Formular de evaluare a condițiilor de accesibilitate a clădirilor publice

Categorii	Indicatori	Date colectate
Localitate, raion:	Chisinau (Chisinau)	
Adresa, strada, nr.:	str. Florilor nr. 28/1	
Instituția:	BESV 1/222 (Universitatea Slavonă)	
Tipul instituției:	BESV	
Latitudinea:	47.058306 ,	
Longitudinea:	28.860186

Fig. V.32.b Pampă de acces paralelă cu intrare în clădire

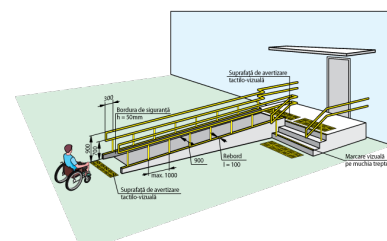
Intrarea în clădire este la nivelul solului:	Nu
Dacă este folosită o intrare alternativă, există indicatoare care arată direcția către aceasta:	Nu
La intrare sunt trepte:	Da, 5 trepte , Înălțime totală a treptelor/scărilor (cm)78 cm
La intrarea în clădire este instalată o platformă de ridicare (verticală sau înclinată):	Nu
Ușa se deschide în interior sau exterior:	Interior
Dimensiunile pragului/spațiului din fața ușii de intrare în clădire:	89 cm
Înălțimea pragului ușii (de la nivelul solului până la nivelul superior al pragului):	78 cm ! Pentru h - până în 20 cm - se aplica regula de 1:10 ! La fiecare 9 m de cm x 140 cm
Dacă există trepte, sunt semnalate treptele cu elemente contrastante și/sau tactile:	Nu Standard: prima și ultima treaptă trebuie semnalate în culori contrastante
Există rampă de acces:	Nu
Nu există rampă, dar sunt șine metalice:	Nu

Fig. V.23. – Exemplu de conformare a suprafețelor vitrate în cadrul foi de ușă și realizarea contrastului vizual

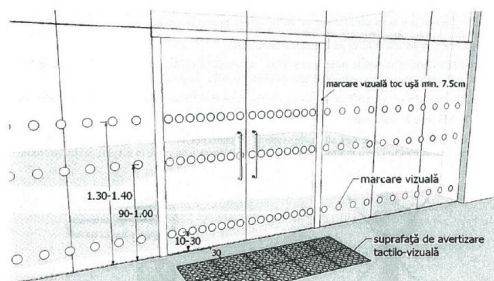
Categorii	Indicatori	Date colectate
	Pentru persoanele cu dizabilități este rezervată o intrare separată:	Nu
	Dimensiuni ușă de intrare:	Dublă: 82 cm + 49 cm Standard: lumina ușii duble trebuie să fie de minim 90 cm Ușa mică din cea dublă se deschide
	Prag ușă de intrare:	Prag exterior și interior cu înălțimile: 20 + 7 cm Standard: pragul trebuie să fie de maxim 2 cm
	Uși în interior:	Lățimea: 150 cm , 144 cm
	Praguri de la ușile de interior:	Prag 1 cu înălțimea: 5 cm Standard: pragul trebuie să fie de maxim 2 cm
	Ușile de la intrare și din interiorul clădirii sunt dotate/marcate corespunzător cu semne contrastante:	Nu Standard: este o diferență de culoare contrastantă (culori închise / culori deschise) între perete și podea

Fig. V.1 Buzunare la coridoare /p.47/

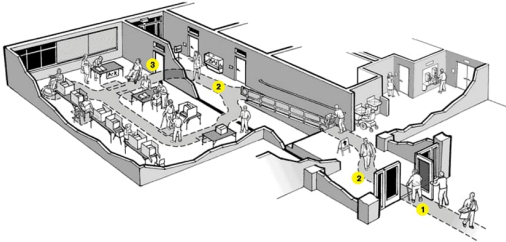
Coridoare:	Da
Lățimea coridorului (în cel mai îngust loc) este peste 150 cm?	Da
Trepte:	Da , 6 trepte , înălțimea:98 cm
Dacă sunt trepte, este o rampă interioară:	Nu
Dacă există trepte, sunt semnalate treptele cu elemente contrastante și/sau tactile:	Nu Standard: prima și ultima treaptă trebuie semnalate în culori contrastante
Pardoseala/podeaua în coridor este suprafață accesibilă:	Da
Suprafață alunecoasă:	Nu
Bariere/obstacole:	Nu
Culori contrastante (este o diferență de culoare contrastantă (culori închise / culori deschise) între perete și podea):	Da
Iluminare bună (lumină de zi și lumină artificială) pe hol și pe culoarele principale:	Da

Fig. V.42.a Amenajarea unei cabine WC adaptate - tip A

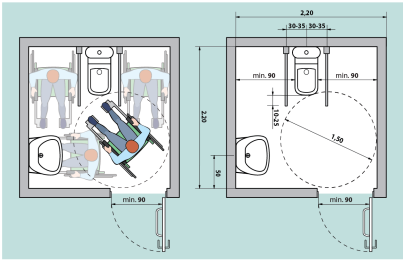
Grup sanitar	Grup sanitar în exterior:	Nu
	Grup sanitar în interior:	Da . La Parter
	Există indicatoare pe coridoare și pe ușă, care semnalează grupul sanitar accesibil:	Nu
	Ușa de intrare WC interior, lățime:	66 cm Standard: ușa trebuie să fie de minim 90 cm
	Prag ușă de intrare:	Prag cu înălțimea: 2 cm Standard: maxim 2 cm
	Dimensiuni grup sanitar:	190 cm x 290 cm Standard: minim 160 x 180 cm
	Dimensiuni cabină WC:	130 cm x 65 cm Standard: minim 160 x 180 cm
	Prag ușa cabină WC:	-
	Tipul vasului WC:	Pe podea
	Vasul WC are bare de suport:	Nu
	Mecanismul de scurgere a apei este:	Integrat în vasul WC
	Lavuar/chiuveță:	Da , înălțimea de: 80 cm Standard: h - 85 cm
	Este spațiu liber sub lavoar:	Da , dimensiunea de: 54 cm Standard: minim 67 cm
	Este uscător de mâini:	Da , se află lângă lavoar , la înălțimea de: 107 cm Standard: maxim 100 cm
	Înterupătoarele sunt poziționate la o înălțime de 80 până la 110 cm de la podea:	Nu

Toaleta este echipată cu sistem/buton de alarmă:	Nu
	În toaletă sau cabine există cuier pentru haine:	Nu
	Culori contrastante:	Da Standard: este o diferență de culoare contrastantă (culori închise / culori deschise) între perete și podea

Categorii	Indicatori	Date colectate
	Colacul de WC este de o culoare contrastantă cu vasul de WC:	Nu
	Iluminare bună (lumină de zi și lumină artificială) în WC:	Da
